「ふげん」廃止措置計画変更認可申請に係る 審査会合でのコメントへの対応方針

令和 3 年 12 月 7 日

国立研究開発法人日本原子力研究開発機構

図 7-4 セメント混練固化装置工事の方法

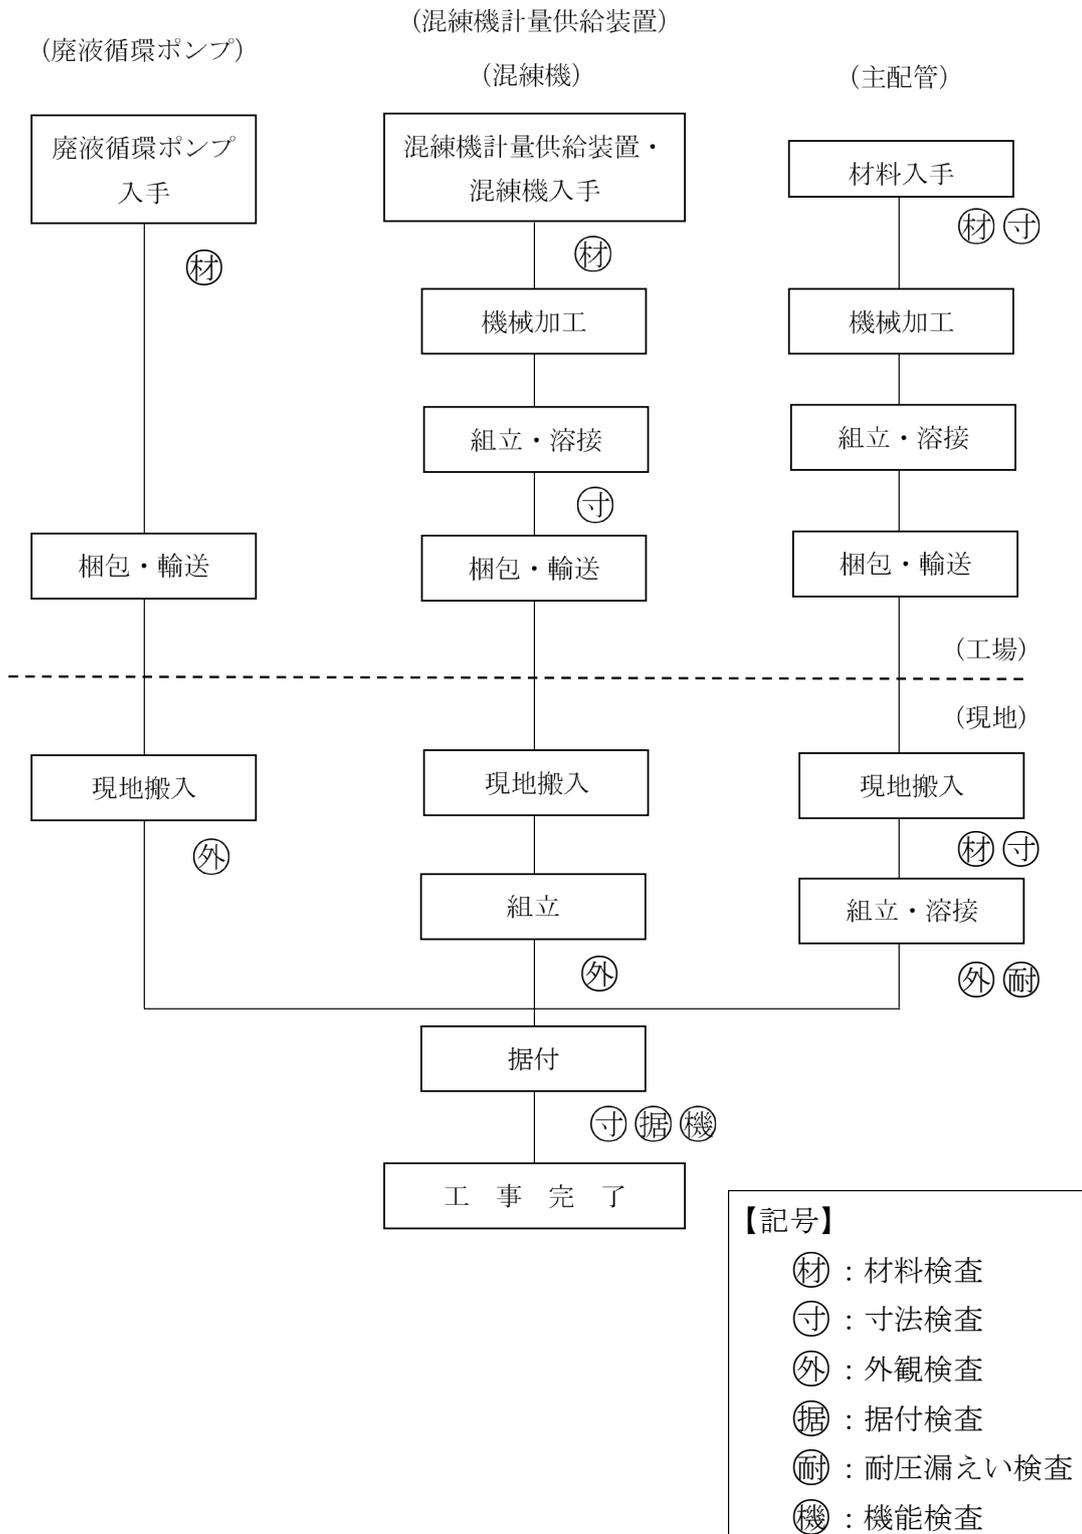
(e) 試験・検査

本工事における試験・検査は、工事の工程に従い次の項目について、

図 7-4 に示すとおり実施する。

- ・材料検査
- ・寸法検査
- ・外観検査
- ・据付検査
- ・耐圧漏えい検査
- ・機能検査
